*Ministero dell' Ambiente
e della Tutela del Territorio e del Mare*

OGGETTO: [ID_VIP 4476] VALUTAZIONE PRELIMINARE AI SENSI DELL'ART. 6, C.9 DEL D.LGS.152/2006 E SS.MM.II. PROGETTO "AEROPORTO DI CAGLIARI ELMAS - VALUTAZIONE PRELIMINARE RELATIVA ALLA RICOLLOCAZIONE DELLA TORRE DI CONTROLLO E BLOCCO TECNICO - OPERE CIVILI E IMPIANTISTICHE". NOTA TECNICA

Fig. 1 Planimetria generale dell'area aeroportuale con indicazione della posizione originaria prevista per la Torre di Controllo nel MasterPlan approvato e la proposta di variante localizzativa

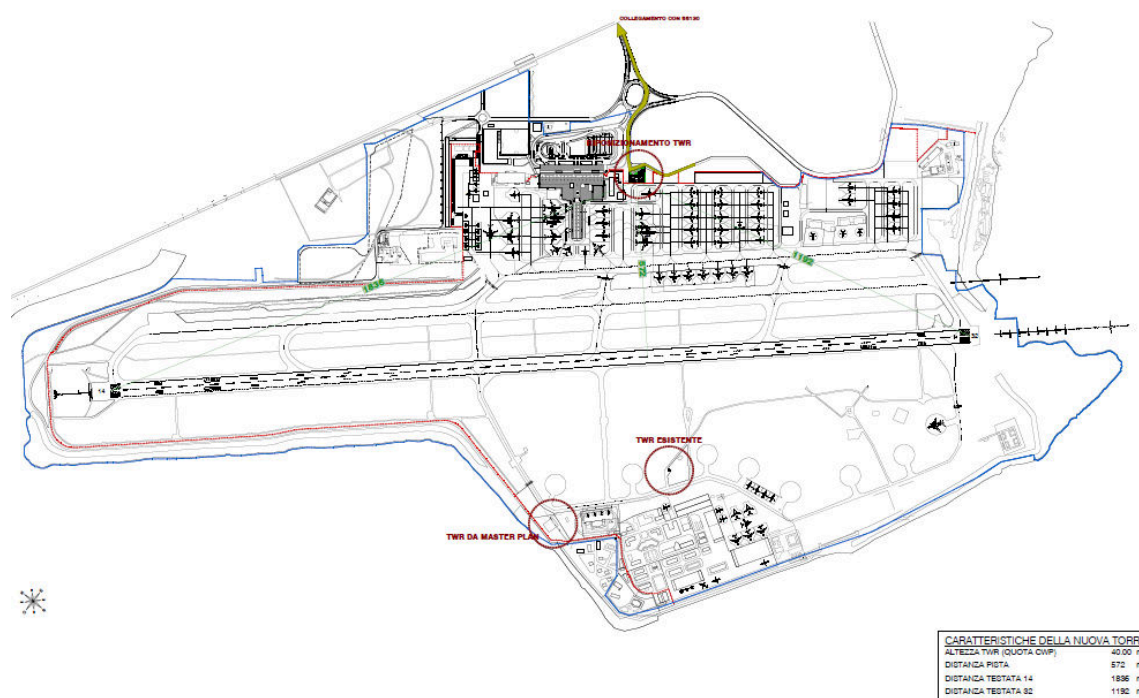
La proposta di adeguamento tecnico consiste nella ricollocazione della torre di controllo e blocco tecnico, ovvero il Centro Aeroportuale inizialmente previsto nell'area ovest del sedime aeroportuale nel Masterplan approvato, nel settore est del sedime in adiacenza al Terminal passeggeri (fig.1). La proposta si rende necessaria in considerazione di esigenze di carattere funzionale nonché del pieno rispetto dei requisiti tecnologici di tale opera, manifestati dal provider dei servizi di assistenza alla navigazione aerea (ENAV), secondo uno standard già utilizzato per la nell'aeroporto di Milano Linate.

La nuova collocazione della torre di controllo insiste su un terreno già urbanizzato, attualmente occupato da un parcheggio per la sosta di autoveicoli, di cui il Master Plan ha previsto l'acquisizione, e risulta totalmente esterno ai Siti della Rete natura 2000, all'area Ramsar "Stagno di Cagliari" e all'IBA "Stagno di Cagliari".

- allontanamento dalla ZPS “Stagno di Cagliari” e quindi, eliminazione dell’interferenza diretta che si avrebbe nel caso della precedente collocazione;
- eliminazione dell’interferenza della Torre con lo skyline del bene tutelato “ex Aeroporto militare Mario Mameli”, da cui dista circa 1.190 m e della percezione del bene culturale Convento di Santa Caterina d’Alessandria, da cui dista circa 1.140 m.

Fig.2 Pianta e prospetto della Torre di controllo e dell'annesso centro aeroportuale

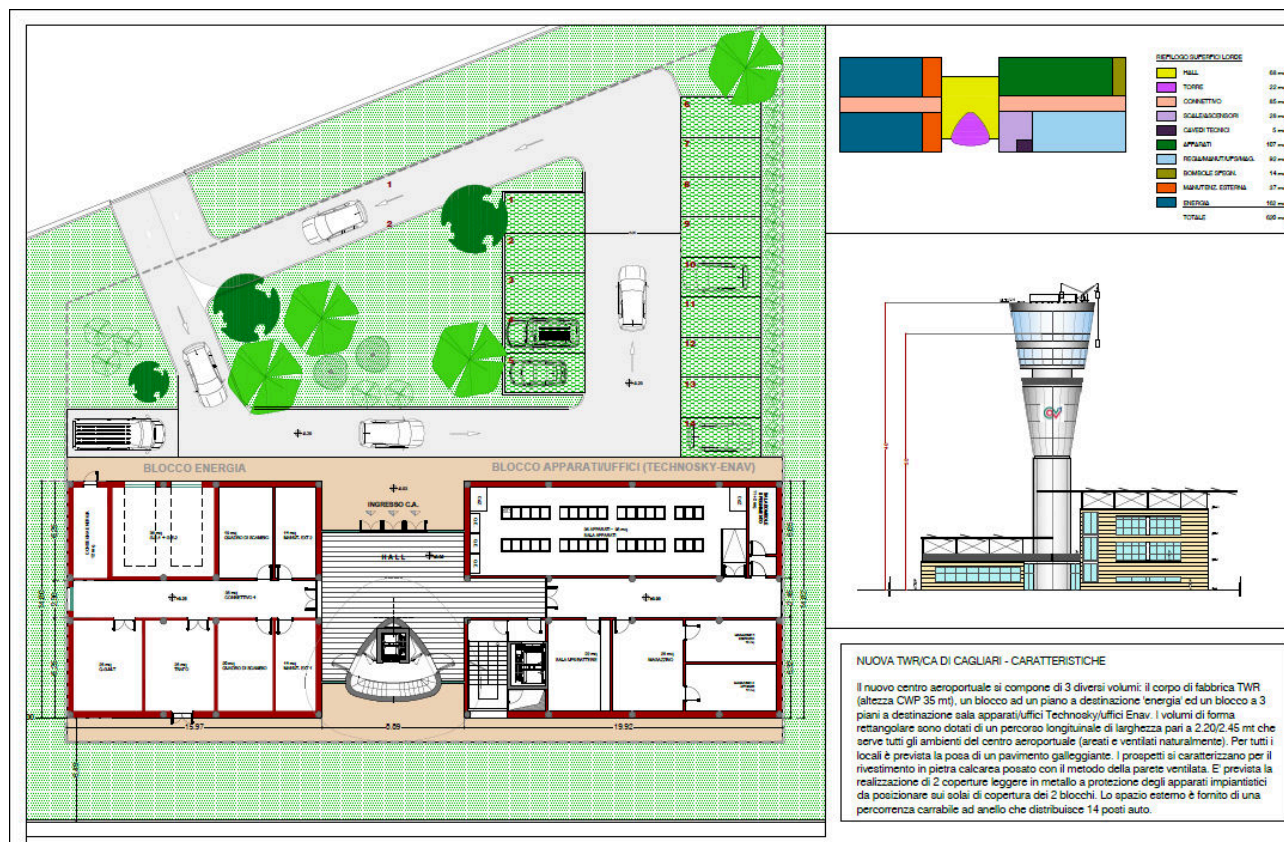
L'altezza della torre è pari a 40 m mentre l'edificio destinato ad ospitare il blocco tecnico e gli uffici è composto da due corpi con altezza pari a 4,50 m e 12,80 m, al netto della struttura di copertura della terrazza per il posizionamento dell'impianto fotovoltaico. Alla superficie coperta si aggiungono gli spazi esterni per la viabilità e per i parcheggi degli operatori pari a circa 800 mq (fig.2).
